**Avis délibéré  
de la Mission régionale d'autorité environnementale  
Provence-Alpes-Côte d'Azur sur la révision du plan local  
d'urbanisme (PLU) de Cairanne (84)**

N°MRAe  
2021APACA10 / 2792

Avis du 24 mars 2021 sur la révision du plan local d'urbanisme de Cairanne (84)

Figure 2: capacité de densification au sein de l'enveloppe bâtie (la somme des surfaces colorées en vert et en jaune représente 3 ha). Source : rapport de présentation.

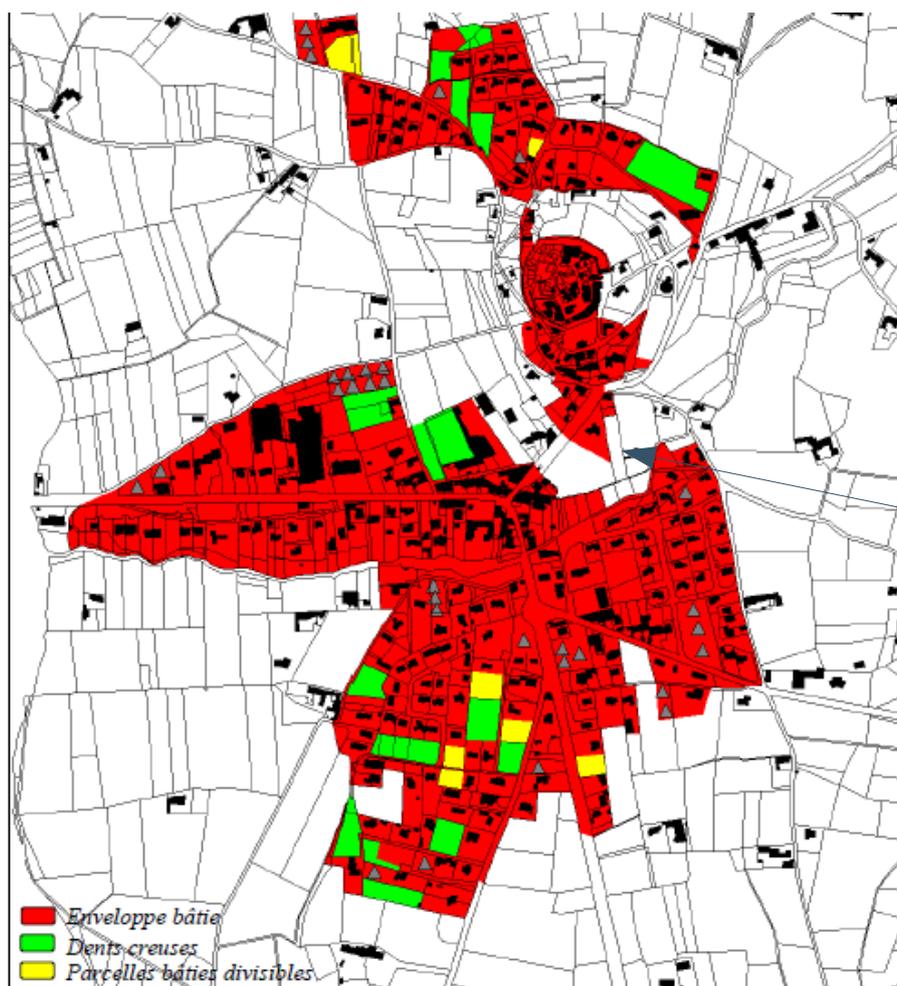
Le rapport identifie des capacités de densification au sein de l'enveloppe bâtie qui paraissent suffisantes pour satisfaire les besoins d'accueil de population : « une quarantaine de logements au sein des dents creuses » et « 5 logements environ issus de parcelles bâties divisibles » (cf. figure 2). Dès lors, la création d'un secteur UBa<sup>5</sup> (cf. figure 3), en extension de l'enveloppe urbaine n'est pas justifiée.

**La MRAe recommande de revoir l'estimation du besoin de foncier pour l'habitat, dans le respect de l'objectif fixé par le SCoT de 25 logements/ha, à défaut, d'expliquer pourquoi la commune ne peut y parvenir. La MRAe recommande également de justifier la création d'un secteur UBa en extension de l'enveloppe urbaine, alors que les besoins de foncier pour l'habitat semblent totalement satisfaits au sein de cette enveloppe.**

Figure 4: Vue aérienne de l'ancienne carrière et positionnement schématique des zones à urbaniser.  
Source : Géoportail / secteurs du PLU rajoutés par la MRAe

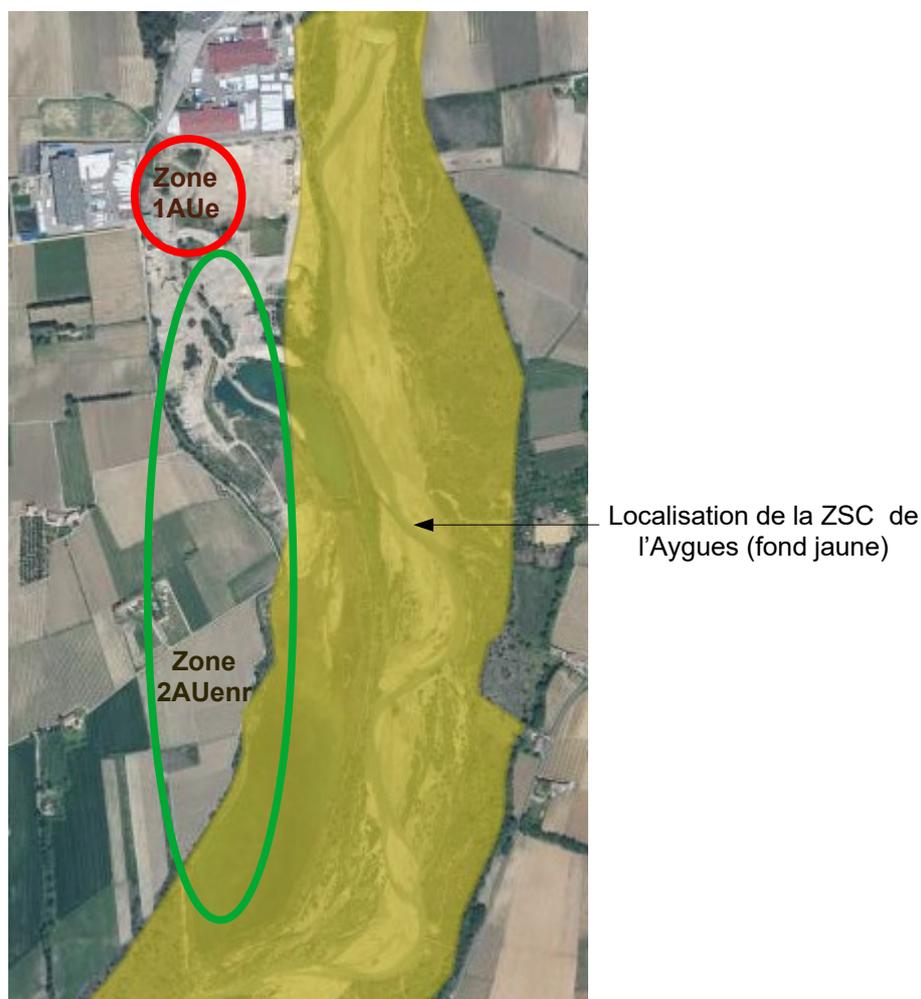
Le dossier d'évaluation des incidences Natura 2000 présente simplement – sur la base d'une recherche bibliographique et d'inventaires – la liste des habitats naturels et des espèces avérés et jugés fortement potentiels sur la zone 1AUe située à une centaine de mètres de la ZSC.

Aucun inventaire n'a été réalisé sur la zone 2AUenr, alors qu'elle intersecte le périmètre de la ZSC. Le dossier ne comprend pas comme le prévoit la réglementation<sup>12</sup>, l'analyse des effets que ces deux zones à urbaniser peuvent avoir, individuellement ou en raison de leurs effets cumulés, sur l'état de conservation des habitats naturels et des espèces qui ont justifié la désignation du site. De plus, le dossier ne comprend pas un exposé des mesures qui seront prises pour supprimer ou réduire les effets dommageables potentiels.

En l'absence d'analyse, la MRAe ne souscrit pas à la conclusion du maître d'ouvrage qui estime que « *le projet de PLU ne présente pas d'incidences notables sur la conservation et l'intégrité de la ZSC de l'Aygues* ».

Malgré l'application de mesures, la zone 2AUenr destinée à accueillir un parc photovoltaïque est susceptible d'engendrer une atteinte aux objectifs de conservation de la ZSC de l'Aygues. Il est important de rappeler qu'en l'absence de solutions alternatives, le projet ne pourra être réalisé que s'il répond à un intérêt public majeur et prévoit des mesures compensatoires qui seront transmises, pour avis ou pour information<sup>13</sup>, à la Commission européenne. Dans ce cas, le dossier d'évaluation sera complété par :

***La MRAe recommande de démontrer que la révision du PLU n'a pas d'incidence sur la ZSC de l'Aygues, par la réalisation d'inventaires sur les sites potentiels d'implantation de centrale photovoltaïque au sol (zone 2AUenr envisagée et autres secteurs de substitution), l'analyse des effets des zones 1AUe et 2AUenr sur l'état de conservation des habitats naturels et des espèces qui ont justifié la désignation de la ZSC de l'Aygues, et la présentation des mesures qui seront prises pour supprimer ou réduire les effets dommageables. La MRAe recommande de revoir la conclusion de l'évaluation des incidences Natura 2000 aux termes de cette analyse.***

Figure 5: Localisation de la zone 2AUenr et de la zone rouge du PPRI. Source : rapport de présentation.

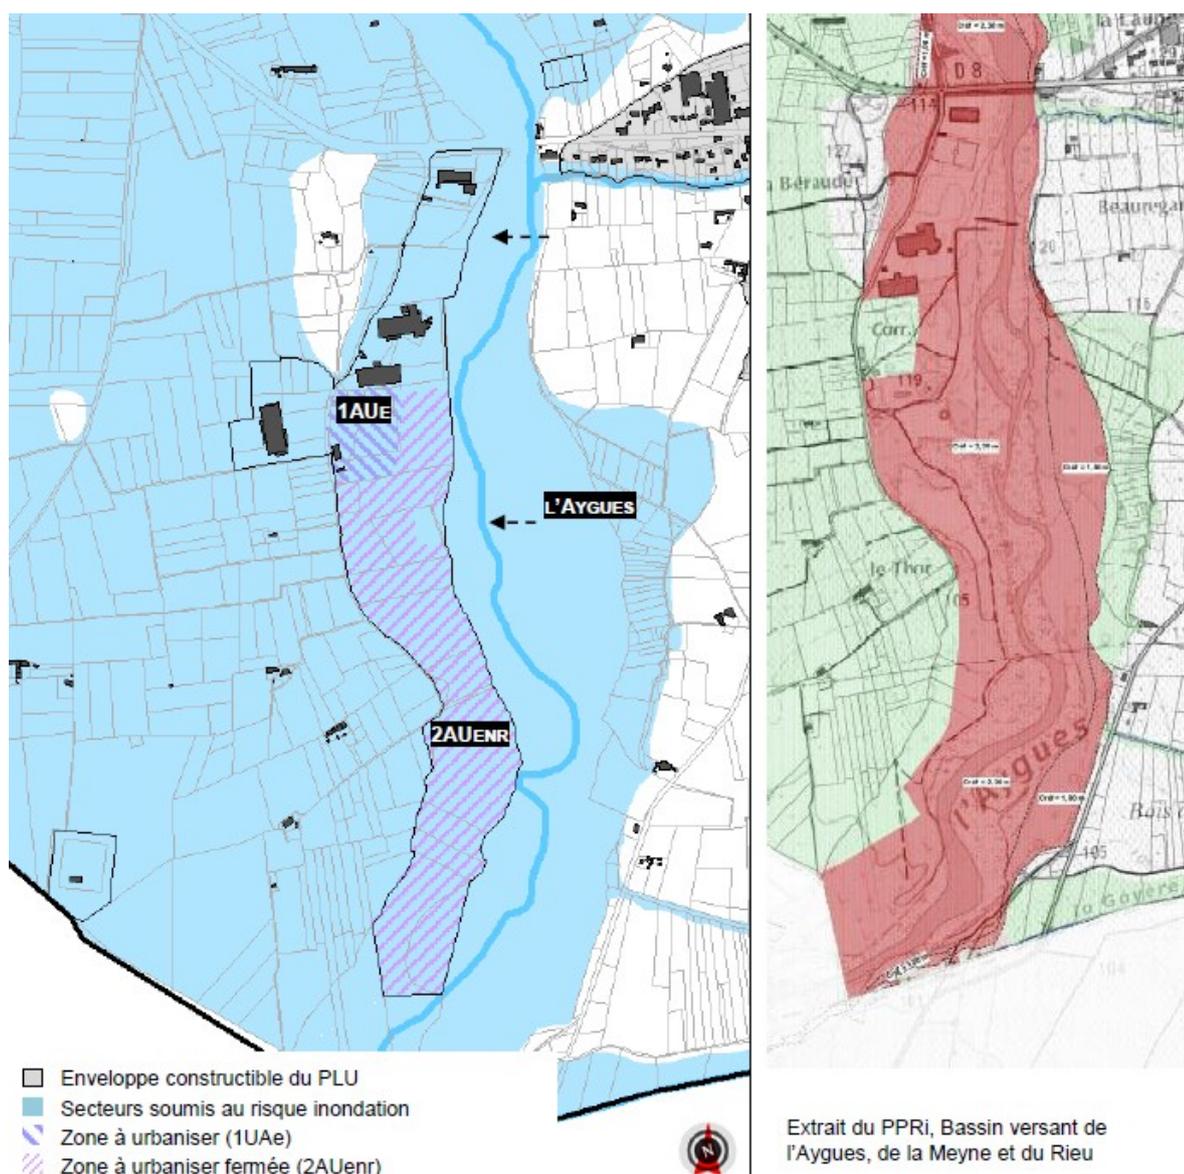
Par arrêté du 24 février 2016, le préfet de Vaucluse a approuvé le plan de prévention des risques d'inondation (PPRi) du bassin versant de l'Aygues, de la Meyne et du Rieu sur la commune de Cairanne. La MRAe relève que la zone 2AUenr est presque entièrement située dans la zone rouge du PPRi.

Or le secteur 2AUenr est situé en zone rouge du PPRI, dans laquelle le principe est d'interdire toute nouvelle construction, compte-tenu des risques pour la sécurité des personnes et des biens, mais aussi de la nécessité de préserver le libre écoulement des eaux et les champs d'expansion des crues.

En particulier, la MRAe souligne que le PPRI interdit les unités de production d'énergie photovoltaïque au sol dans la zone rouge<sup>14</sup>.

Aucun élément du dossier n'indique la prise en compte du règlement du PPRi dans l'explication du choix retenu pour la délimitation de la zone 2AUenr.

**La MRAe souligne que le secteur 2AUenr, correspondant à un projet de centrale photovoltaïque en partie au sol et situé en zone rouge du Plan de Prévention des Risques d'Inondation en vigueur, est explicitement interdit par le règlement du PPRi. Elle recommande donc à la commune de reconsidérer le projet de révision .**

Figure 7: Figure 6: Localisation du futur captage d'eau de « Cafin » au sein de la commune de Cairanne. Source : Agence régionale de santé.

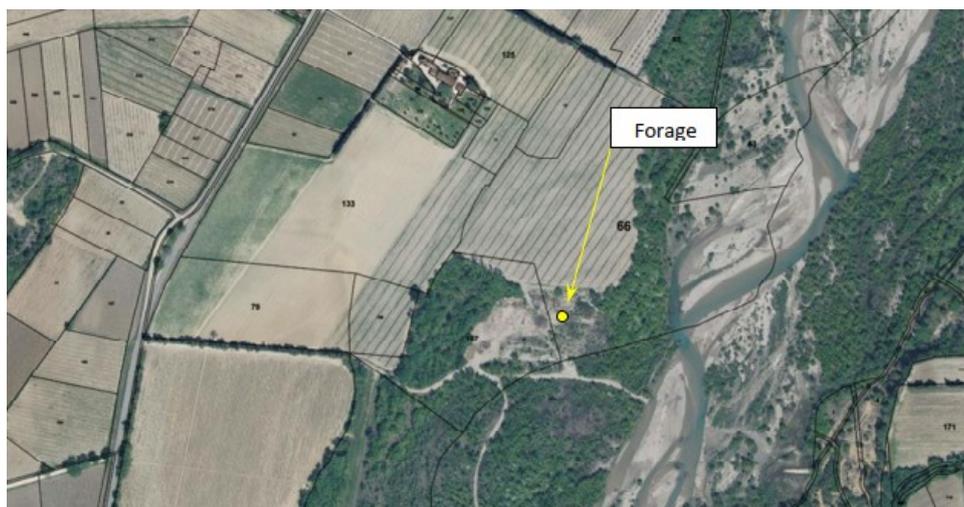
Dans ce contexte, le syndicat RAO a lancé des études pour la recherche de nouvelles ressources dans les terrains du miocène, afin de sécuriser l'alimentation de son territoire, de mieux répartir les ressources et de pouvoir répondre aux objectifs des PGRE. A ce jour, il a identifié des secteurs favorables dans le secteur de Cadin sur la commune de Cairanne. Le zonage et le règlement du PLU ne prévoient pas de mesures destinées à protéger la nappe et les futures installations d'eau potable sur ce secteur.

**La MRAe recommande de mettre en œuvre des mesures de protection du futur captage d'eau de Cafin destiné à la consommation humaine, porté par le syndicat Rhône Aigues Ouvèze.**
